南京江北新区管理委员会建设项目批前公示

NO. 新区2018G03地块项目规划许可变更

该项目于2019年9月12日领取建设工程规划许可证（证号：建字第320111201910401号）。因施工图审查修改及项目进一步深化，对该项目进行调整，具体调整内容如下：

4# 商业东立面图 01

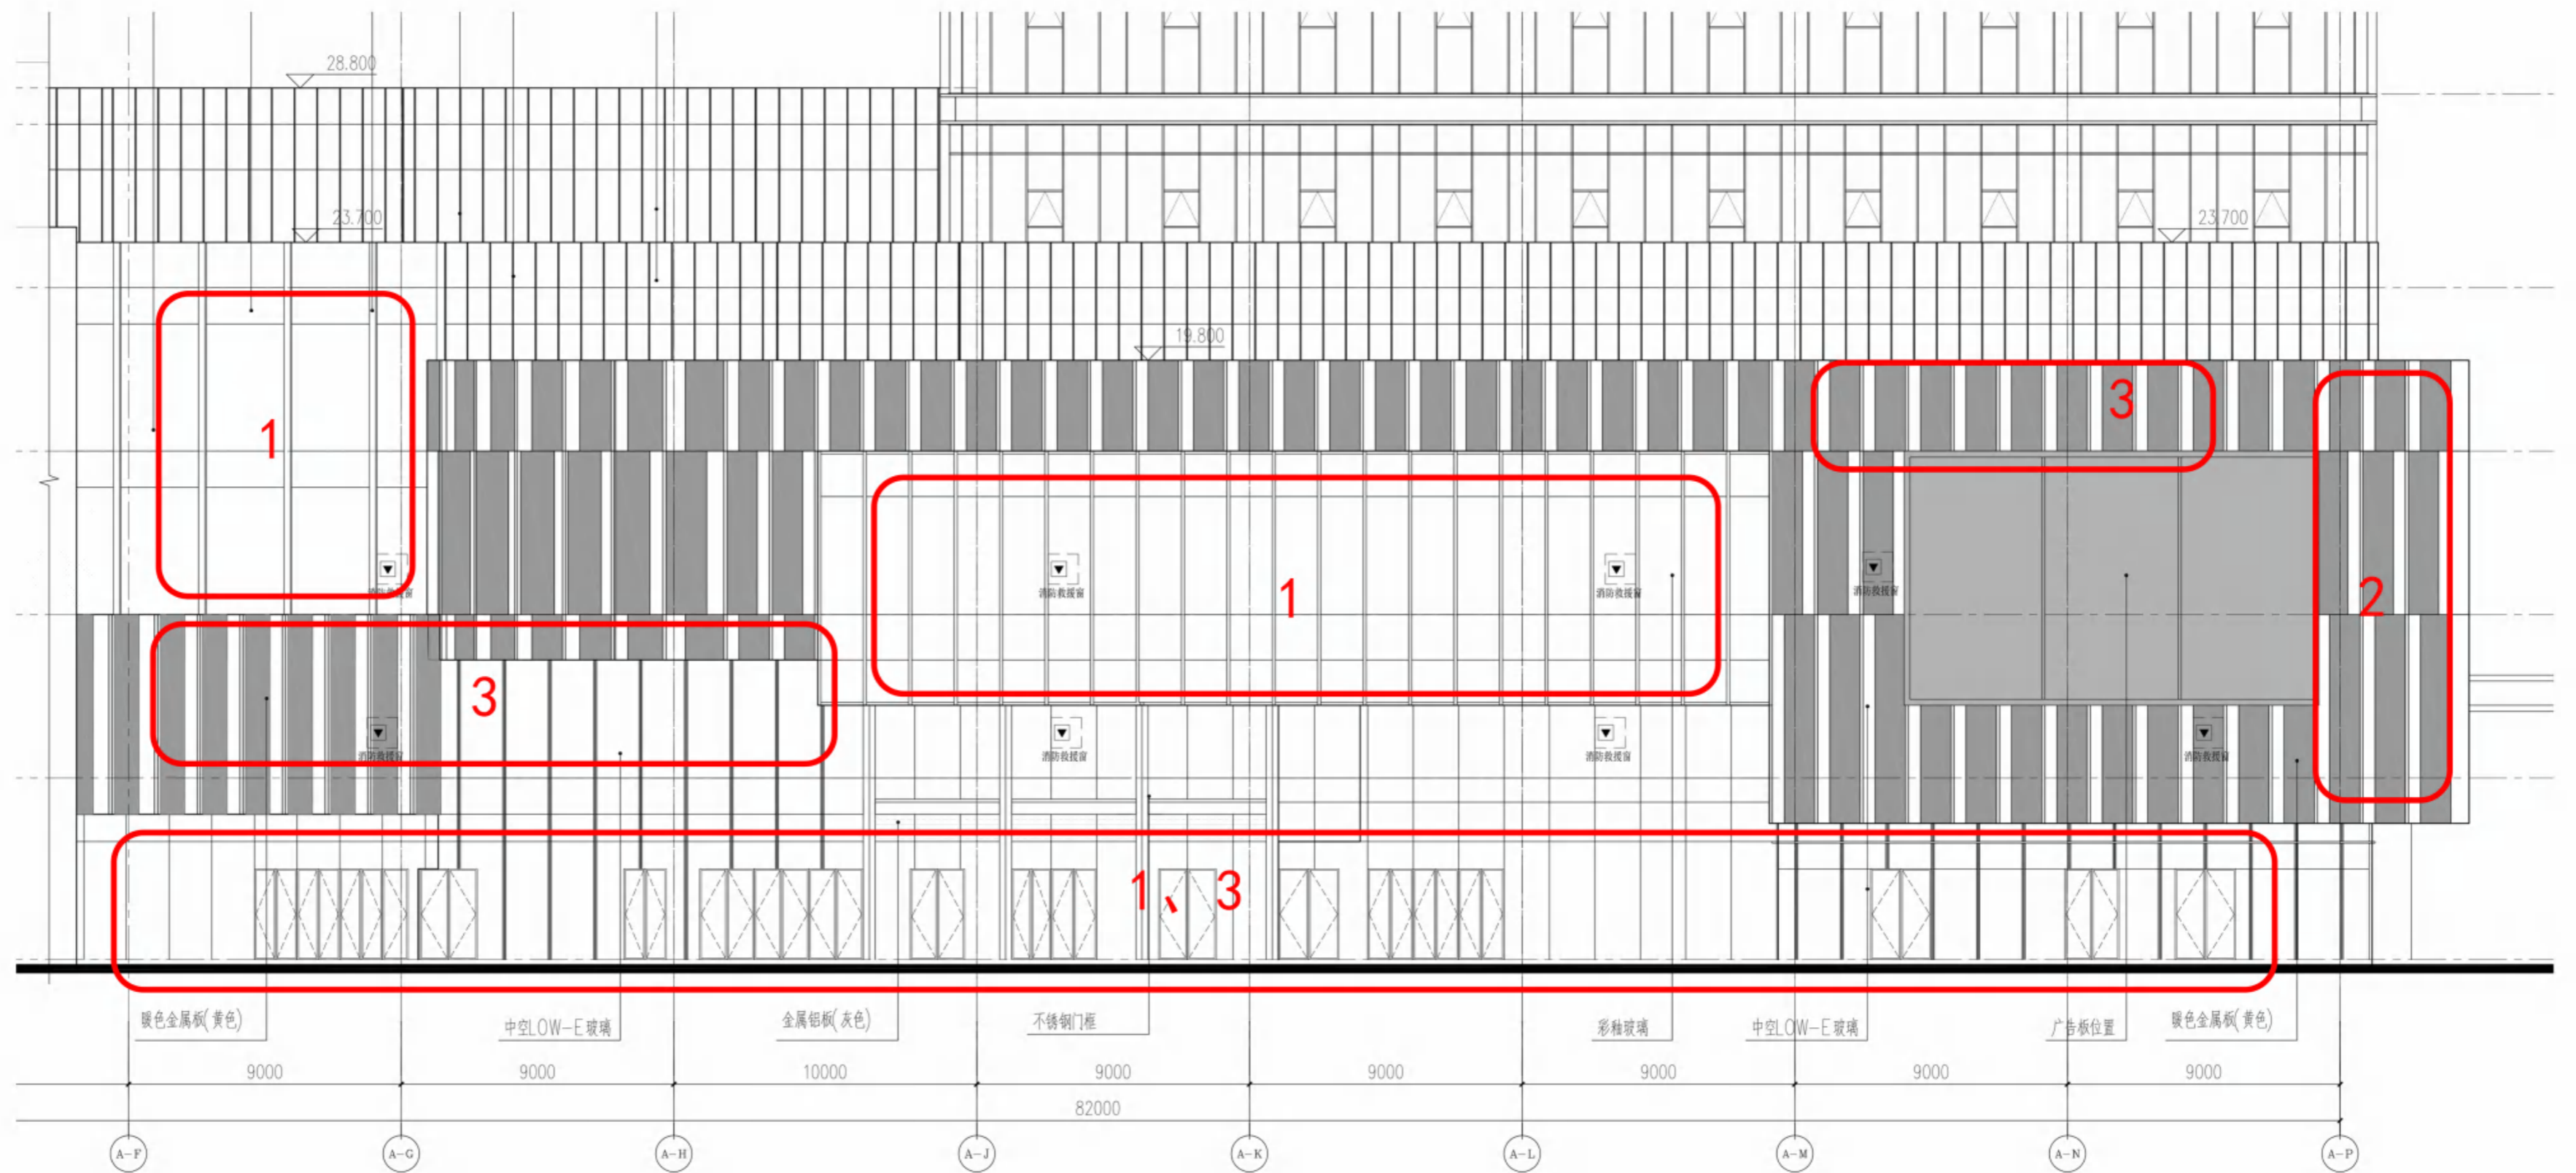
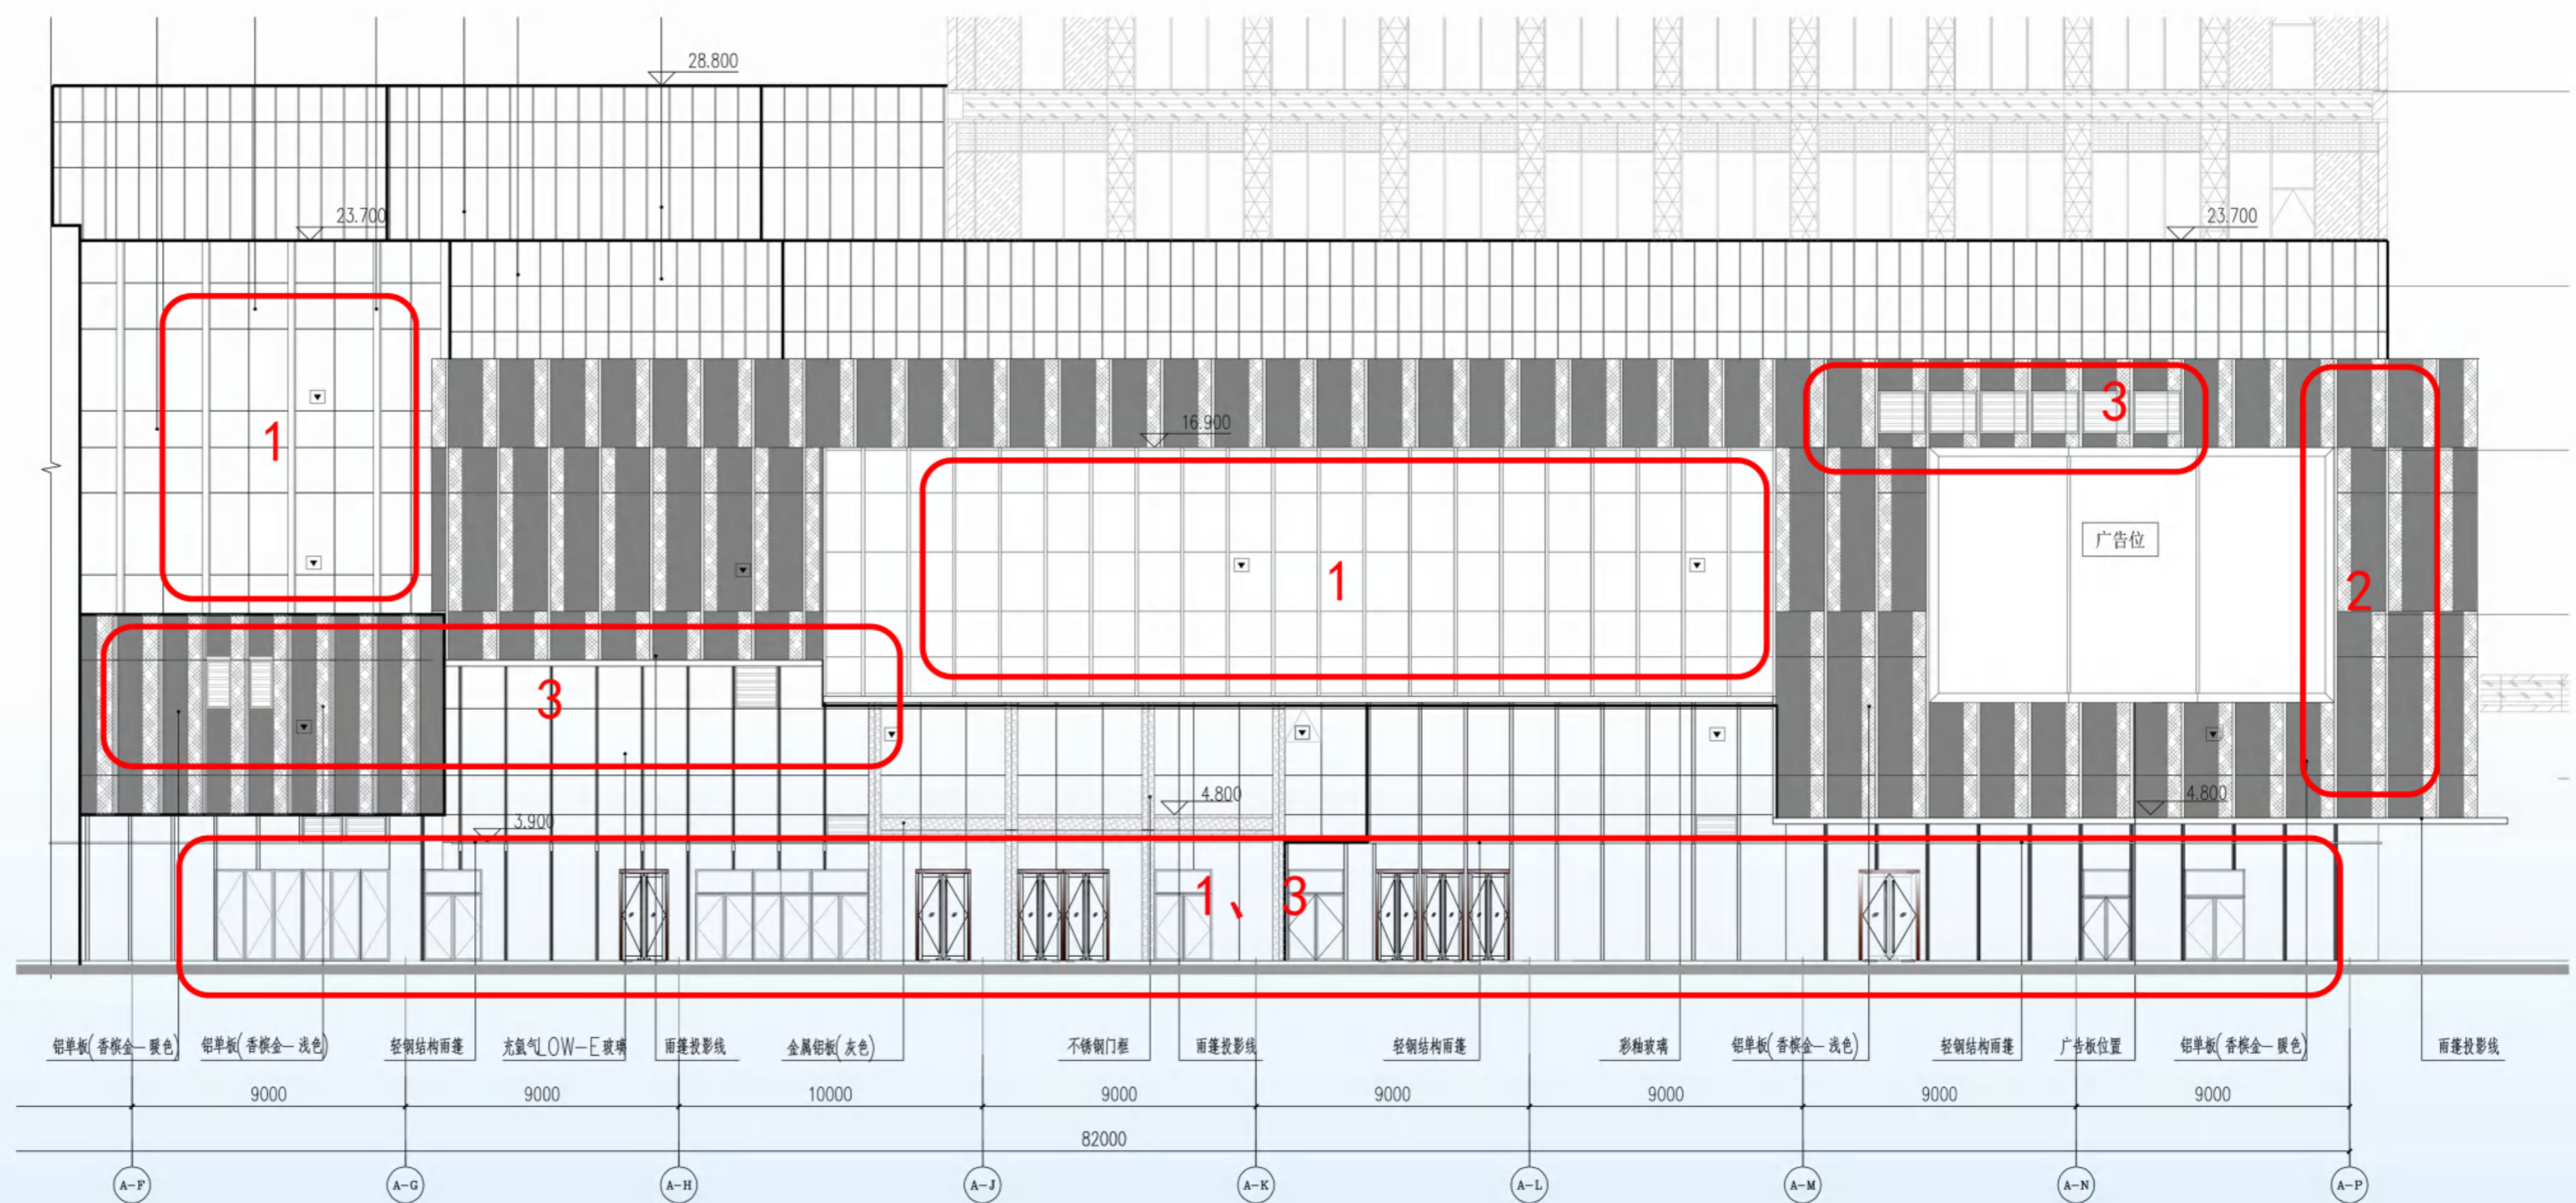
- 4# 商业：
1. 立面门窗分隔调整
 2. 立面材质原竖条状玻璃改为铝板
 3. 增加幕墙百叶窗

4# 商业东立面图 02

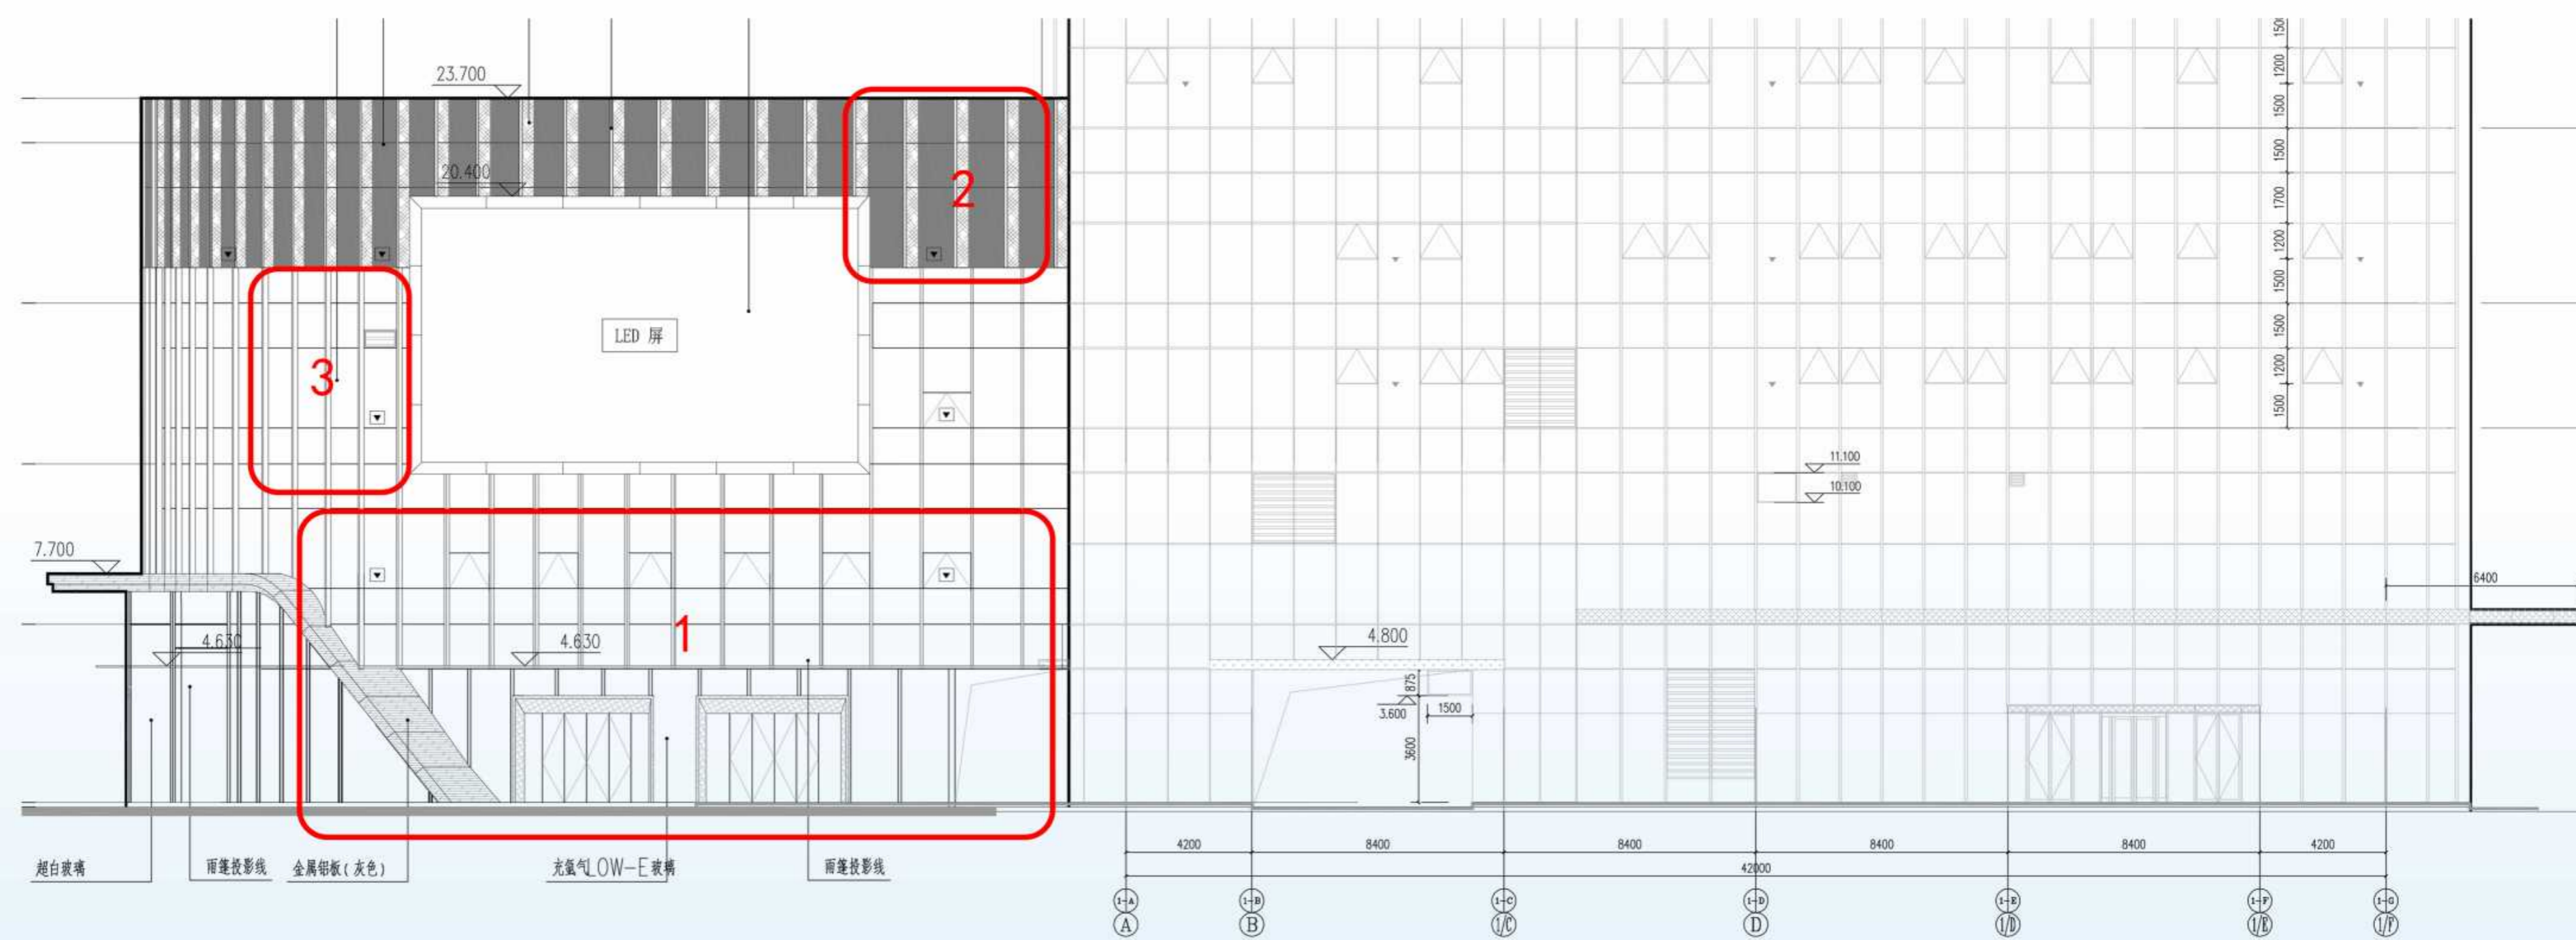
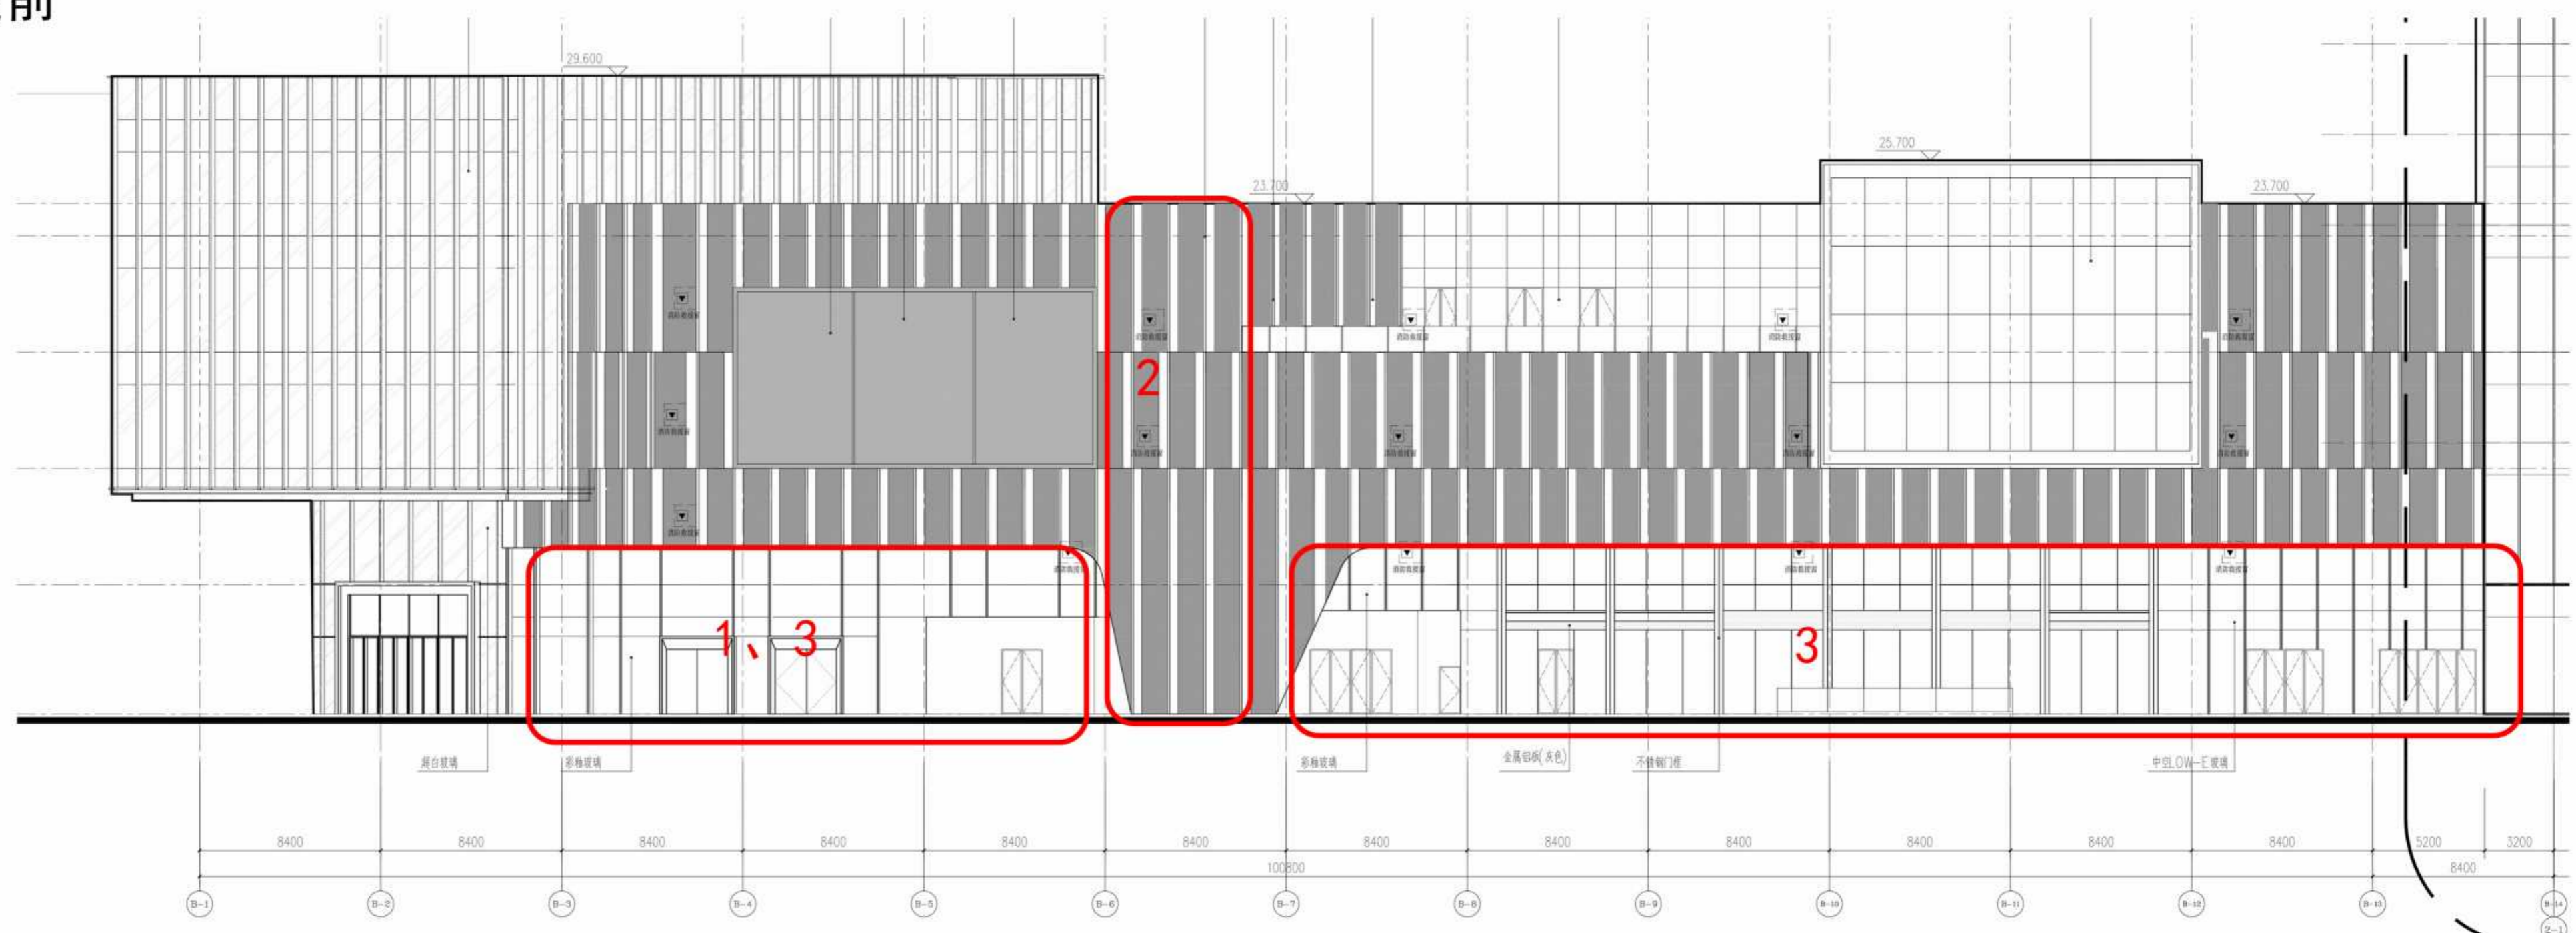
- 4# 商业：
1. 立面门窗分隔调整
 2. 立面材质原竖条状玻璃改为铝板
 3. 增加幕墙百叶窗
